技术联络书

NO: DTS-4541

CD-RW900MK2/CD-RW901MK2 SYS PCBA改修联络

表題 PCBA,SYSの改修作業に関して(不具合対策)

3. 改修对象

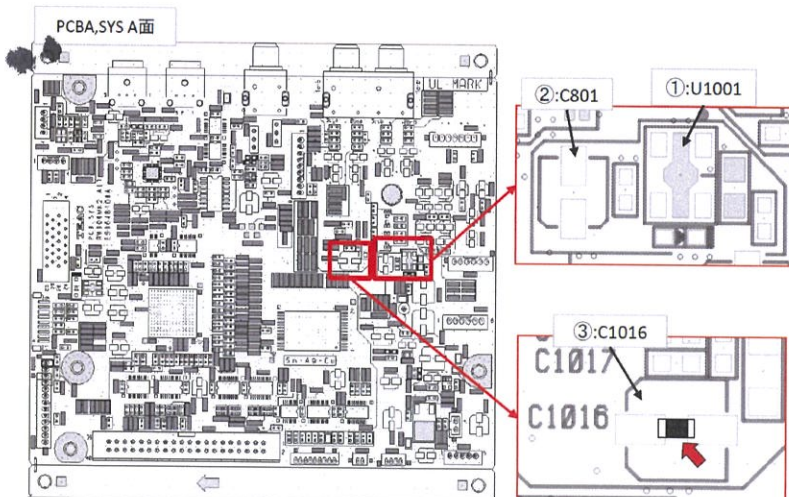
3.1 所有使用非AKM IC的SYS PCBA都需要改修, 包括未组立的PCBA、仕挂机台、完成品机台。

4. PCBA改修内容

4.1 将U1001处的IC S0092274取下, 取下的IC报废处理, 然后在U1001处实装一个IC S0114204。

4.2 在C801处实装一个电容C0094244。

4.3 在C1016处实装一个电阻R0178024。

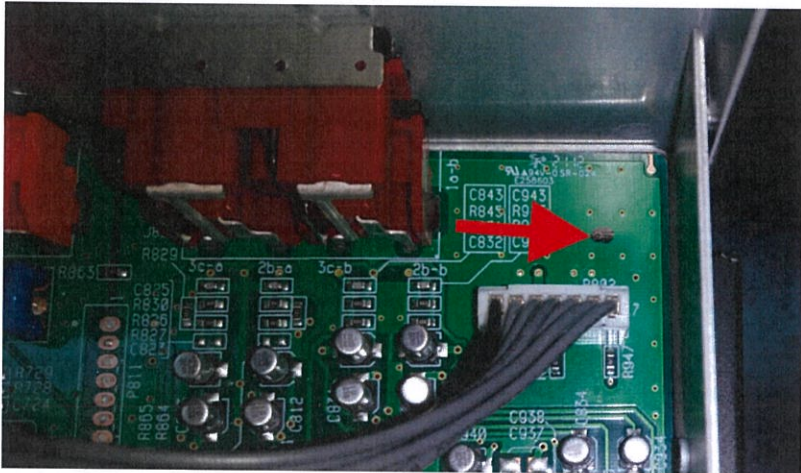
配布部门	<p align="center"><u>CD-RW900MK2/CD-RW901MK2 SYS PCBA改修联络</u></p>		
董事长	5. 手順		
总经理	5.1 已包装好的机台拆包装。		
开发部	5.2 已装上盖的机台拆上盖。		
制造部	5.3 将SYS PCBA拆出给制二课按第4步改修。改修好后在如下图所示的位置用油性笔做个记号，注意笔不要划在通孔上。		
制一课			
制二课			
技术课			
部品部			
采购课			
部管课	5.4 按SOP完成装配，装PCBA前要检查PCBA上有如上图所示的记号。		
受检课	5.5 按SOP全功能测试。测试时要注意Analog Balance in最大输入不能超过20dBu，Analog Unbalance in最大输入不能超过6dBV。要不然不具合还有可能重现。		
业务课	5.6 按SOP完成包装。		
日本开发	6. 负责处理单位：制一课、制二课		
台湾开发	7. 指导说明单位：制技、技术		
	8. 材料提供单位：部管

(基板上の改修箇所)

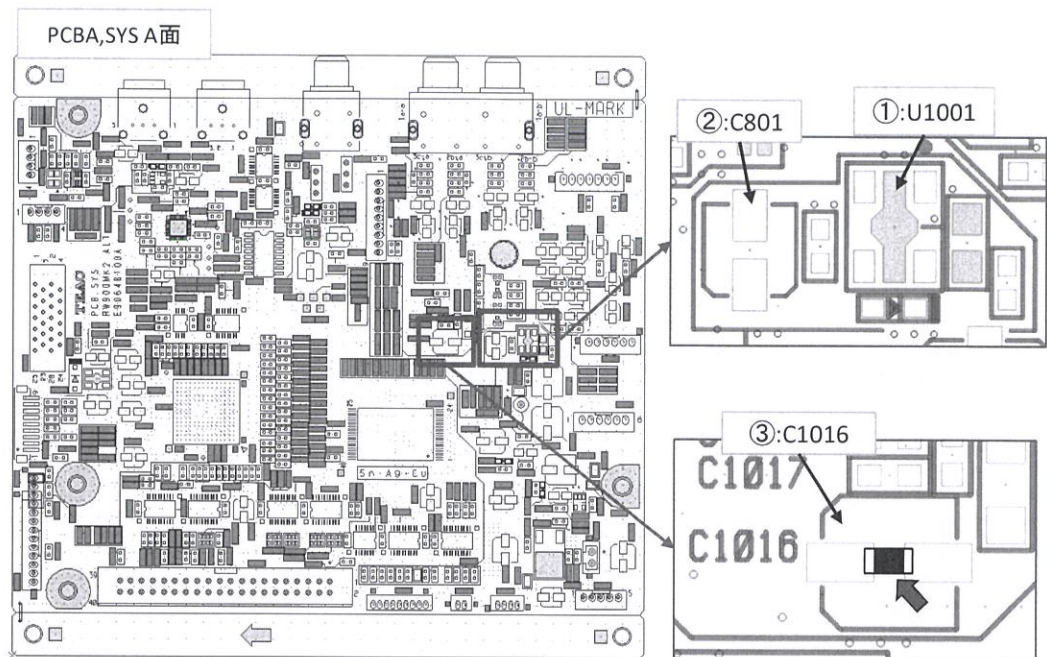
① U1001
変更前:S0092274 IC,NJM2884U1-05 G
⇒ 変更後:S0114204 IC,NJM2830U1-05

② C801(現状N.M.)
⇒ 部品追加:C0094244 CE,RV3 6V 47UFM G

③ C1016(現状N.M.)
⇒ 部品追加:R0178024 RD,1/8W 470 OHM F0805 G
※電解Condenserのpadにchip抵抗を実装。

※電解Condenserのpadにchip抵抗を実装。
